# 泊発電所 3 号炉 可搬型重大事故等対処設備保管場所 及びアクセスルートについて

令和 6 年 2 月 29 日  
北海道電力株式会社

## 審査会合指摘事項に対する回答

## 指摘事項 131029-03

図 防潮堤を越える箇所における可搬型ホース (300A) の吊り上げ作業

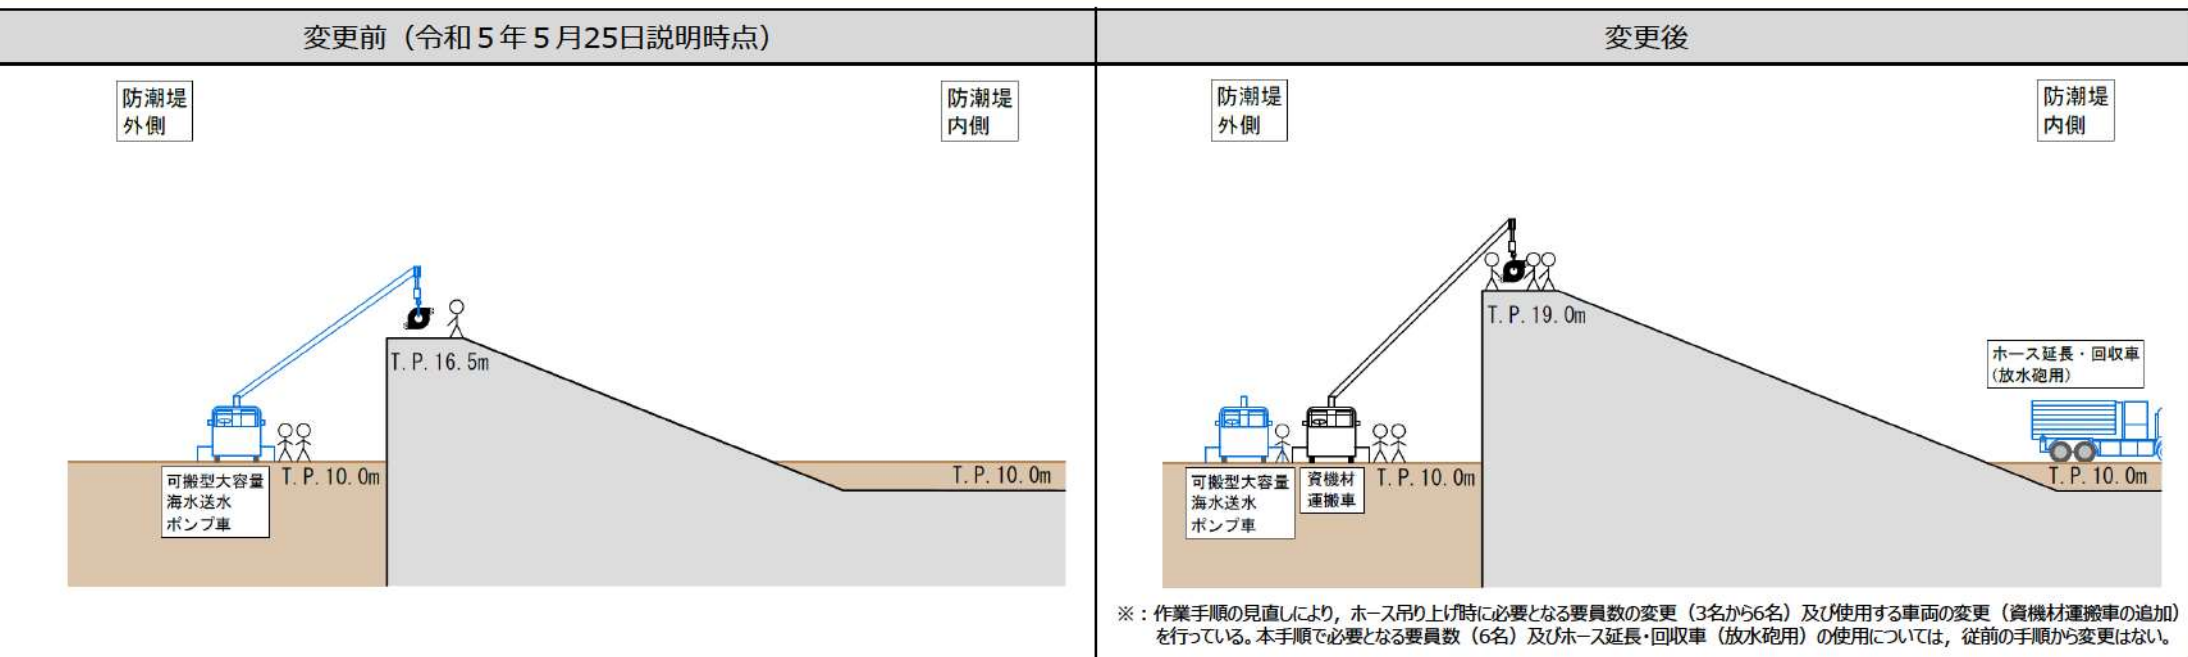
- 第1098回審査会合 (令和4年12月6日) において、2号炉脇の法面箇所及び防潮堤を越える箇所における可搬型ホースの敷設の成立性について説明するようご指摘を頂いたため、第1149回審査会合 (令和5年5月25日) において各箇所における可搬型ホースの敷設の成立性を回答した。
- 上記回答のうち、防潮堤を越える箇所における可搬型ホース (300A) の敷設作業 (自主手順) については、第1192回審査会合 (令和5年10月5日) において防潮堤高さを設定変更する方針であることをご説明したことに伴い、以下のとおり変更する。
  - 防潮堤高さをT.P.16.5mからT.P.19.0mに変更したことに伴い、可搬型大容量海水送水ポンプ車付属のクレーンを用いて可搬型ホース (300A) を防潮堤天端へ吊り上げる作業が不成立となった。
  - そのため、資機材運搬車を発電所構内に配備し、資機材運搬車付属のクレーンを用いて可搬型ホース (300A) を防潮堤天端へ吊り上げる作業に変更する。
- なお、防潮堤を越える箇所における可搬型ホース (150A) の敷設作業 (自主手順) については、人力でホース敷設作業を行うことから変更はない。

図 3号炉電気建屋付近のアクセスルートの変更

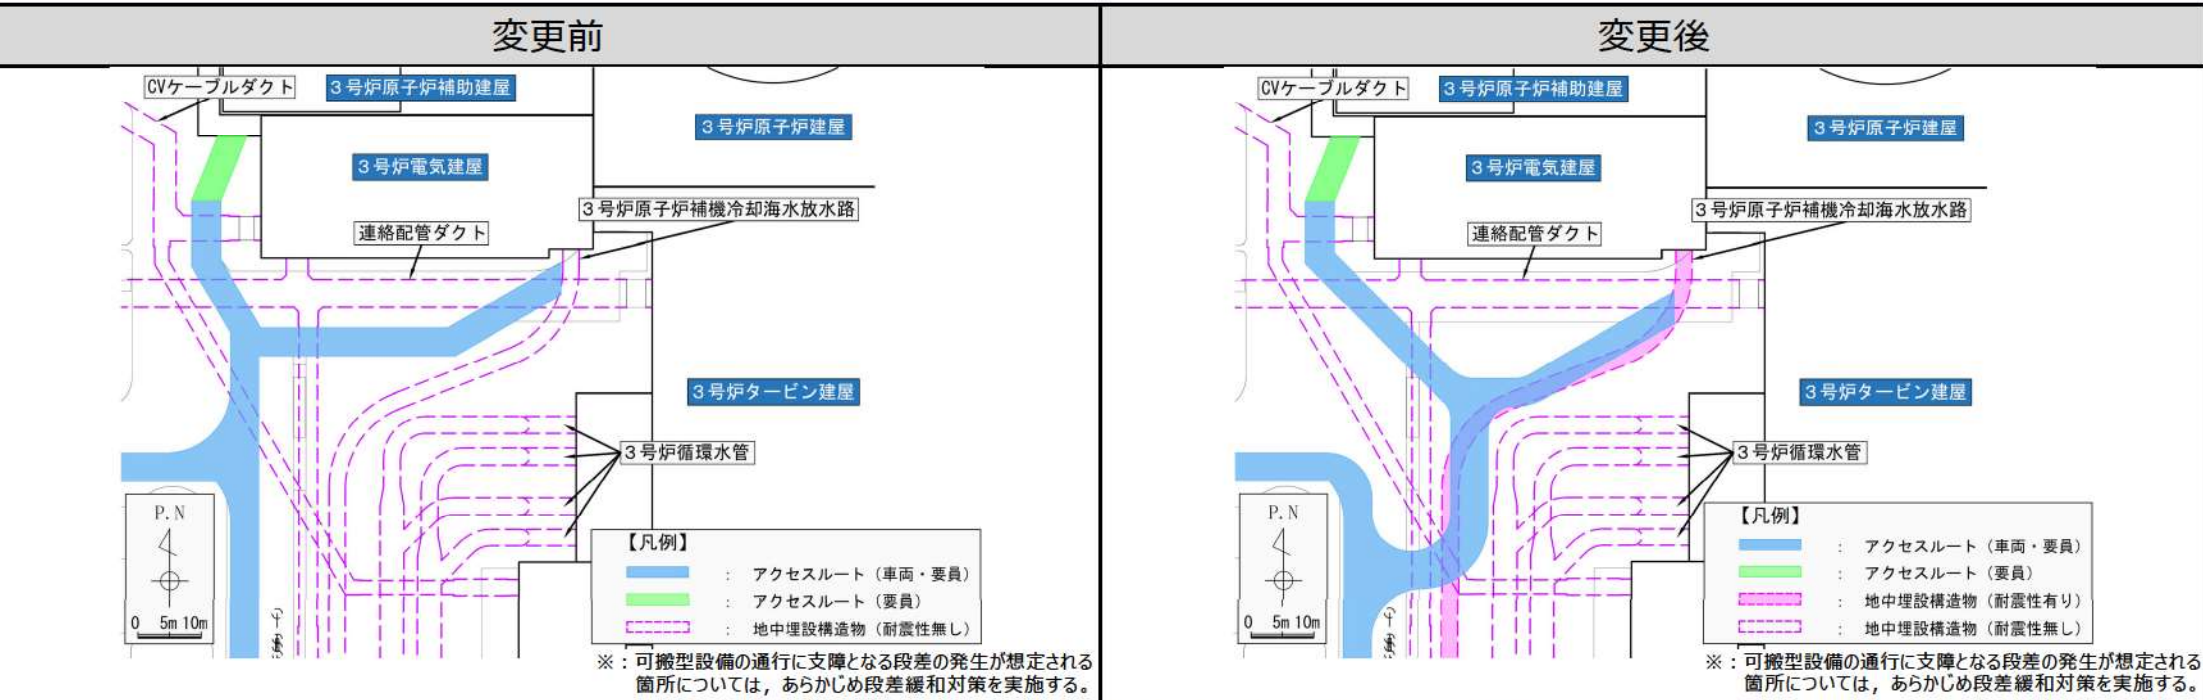
- 3号炉電気建屋付近のアクセスルートについて、以下の理由によりルートを設定変更する。
  - 第4条 地震による損傷の防止（地下水排水設備について）の審査において、原子炉補機冷却海水放水路を非岩着構造から岩着構造に再構築し、基準地震動による地震力に対して構造強度を確保する方針に見直したことに伴い、地震時におけるアクセスルート確保の信頼性を向上させるために、耐震性の確保された原子炉補機冷却海水放水路の上部を通行するルートに変更する。
- 上記の変更を行っても、アクセスルート確保への影響がないことを確認するとともに、以下に示す手順の成立性を確認した。
  - 「原子炉補機冷却水系への通水確保（海水）」、「ディーゼル発電機燃料油移送ポンプ及び可搬型タンクローリーを用いた燃料補給」及び「放水砲による大気への放射性物質の拡散抑制」について、手順の成立性（要員、想定時間、ホース圧損等）に影響はない。
